Znak sprawy: RBK. 271.4.2024

Odpowiedzi na zapytania Wykonawców dotyczące treści SWZ

Dotyczy zadania pn. Przebudowa dróg na terenie gminy Gozdowo – Polski Ład edycja 8

Rys. 1

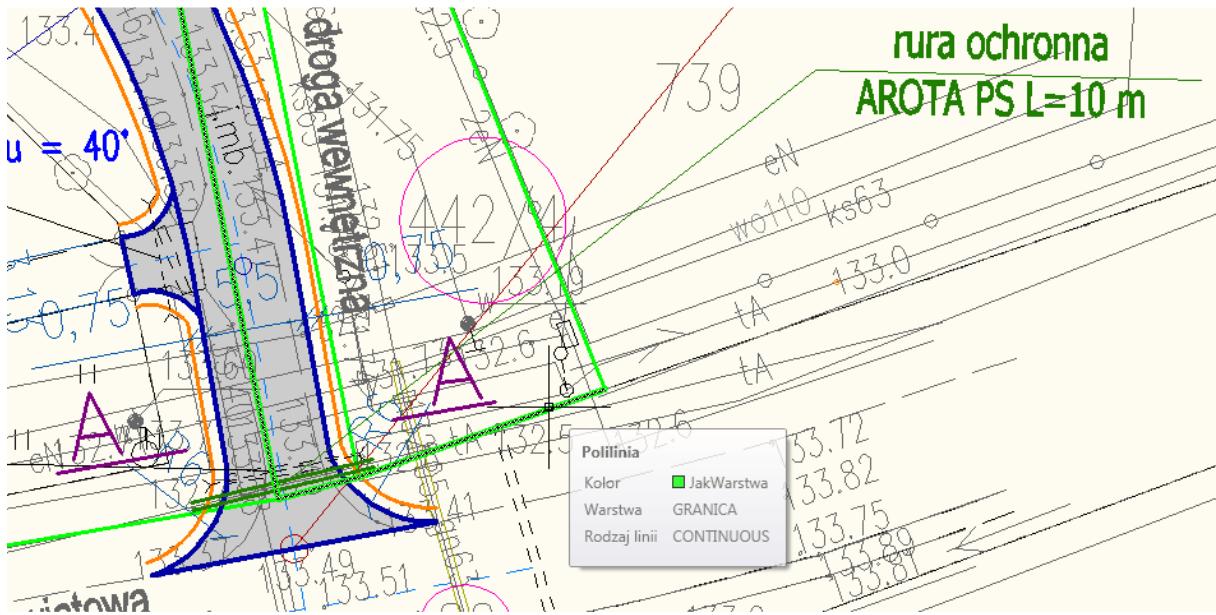
Zwracamy się z prośbą o wskazanie ilości (długości) istniejących kabli telefonicznych do zabezpieczenia wraz ze wskazaniem ich lokalizacji na PZT.

1. Dla drogi w Gozdowie ul. Leśna należy uwzględnić w poz. 1.5 przedmiaru zabezpieczenie kabla telefonicznego na długości 10 m zgodnie z poniższą lokalizacją:
